島根原子力発電所 2 号炉 審査資料	
資料番号	EP-083 改 01
提出年月日	令和 3 年 2 月 26 日

島根原子力発電所 2 号炉

1 号炉液体廃棄物処理系の 共用取止めによる影響について

中国電力株式会社

第1図 液体廃棄物処理系系統概要図

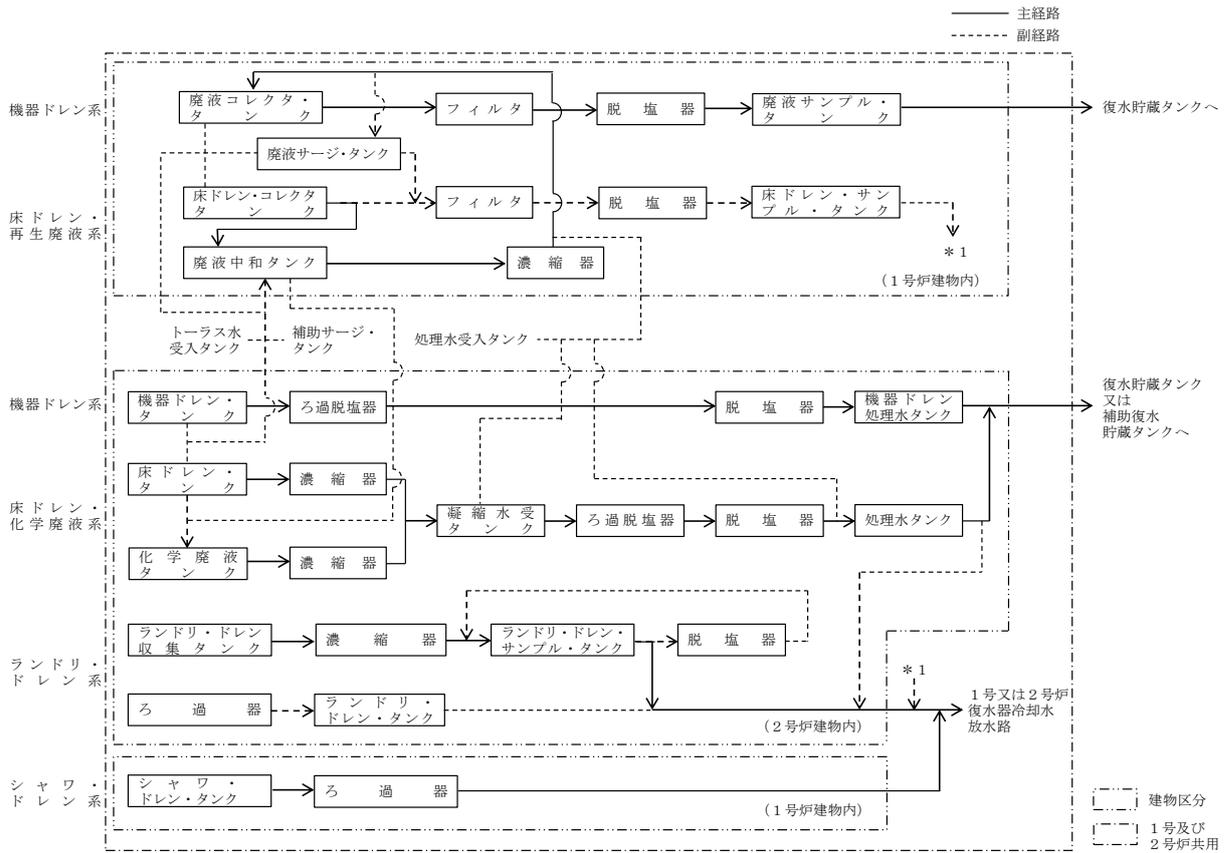
1号炉の機器ドレン系、床ドレン・再生廃液系、シャワ・ドレン系の2号炉との共用を取止める。（以下「共用取止め」という。）

平常運転時に2号炉で発生する機器ドレン廃液の推定発生量は約65m³/dであるが、第1表に示す容量を有する2号炉の機器ドレン系設備で処理するため、1号炉の機器ドレン系設備の共用を取止めることによる、液体廃棄物の処理能力に影響はない。（第1～4表，第1，2図参照）

平常運転時に2号炉で発生する床ドレン廃液の推定発生量は約30m³/dであるが、第1表に示す容量を有する2号炉の床ドレン・化学廃液系[※]設備で処理するため、1号炉の床ドレン・再生廃液系[※]の共用を取止めることによる、液体廃棄物の処理能力に影響はない。(第1～4表、第1, 2図参照)

1号炉のシャワ・ドレン系設備は、1号炉のチラードレン及び1, 2号炉の管理区域退域時の手洗い時等に発生するシャワ・ドレン廃液を処理する設備であり、これまで2号炉と共用していたが、管理区域退域時の手洗い運用を既に廃止しており、今後、2号炉からシャワ・ドレン廃液は発生しないことから、1号炉のシャワ・ドレン系の共用を取止めることによる影響はない。(第2～4表、第1, 2図参照)

第2図 液体廃棄物処理系の放射性物質濃度等説明図

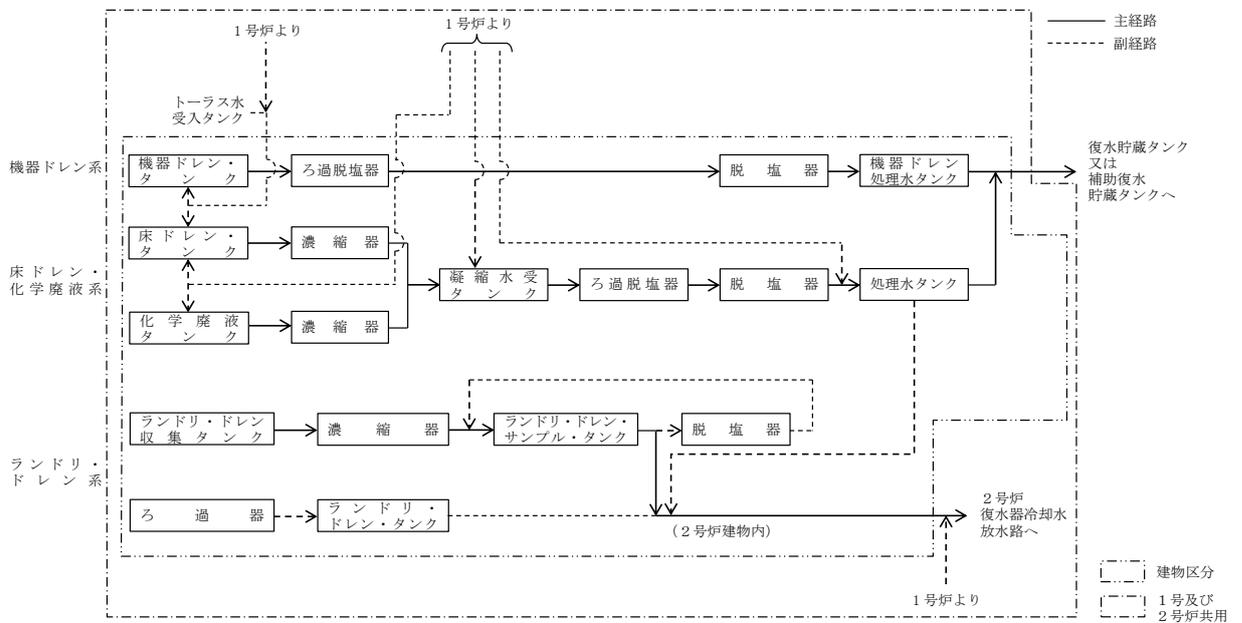
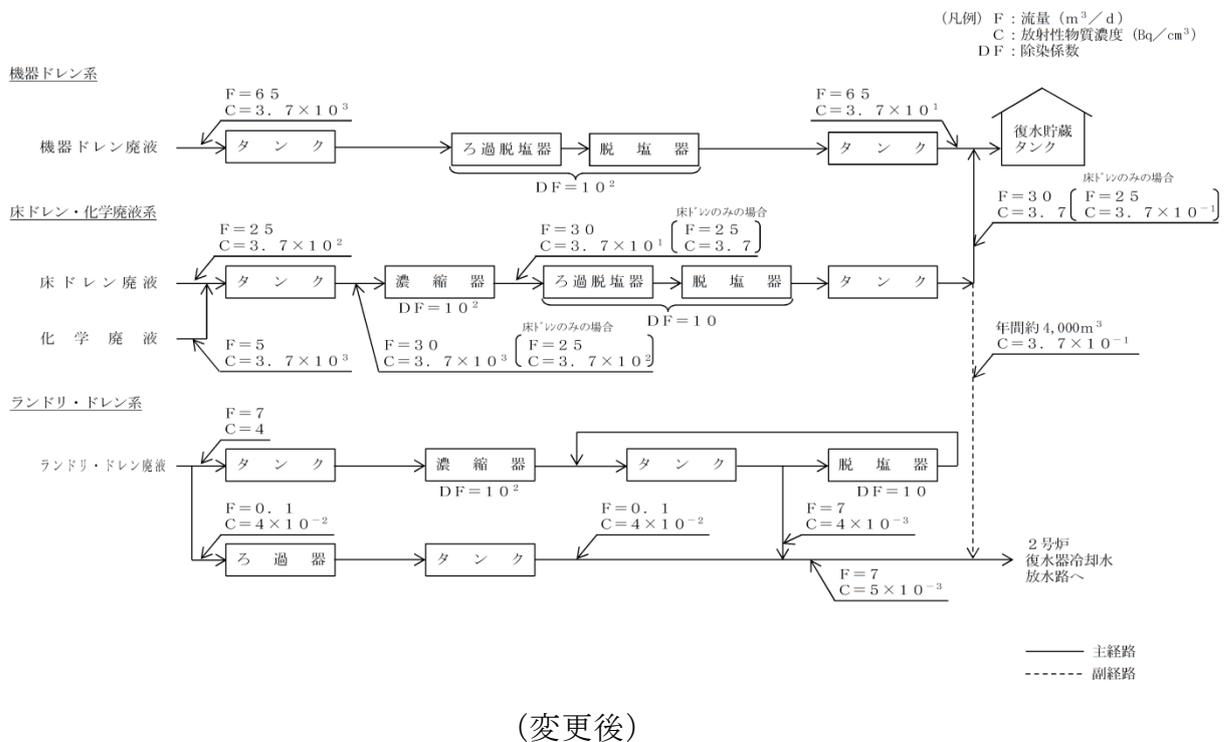
（変更前）

（変更後）
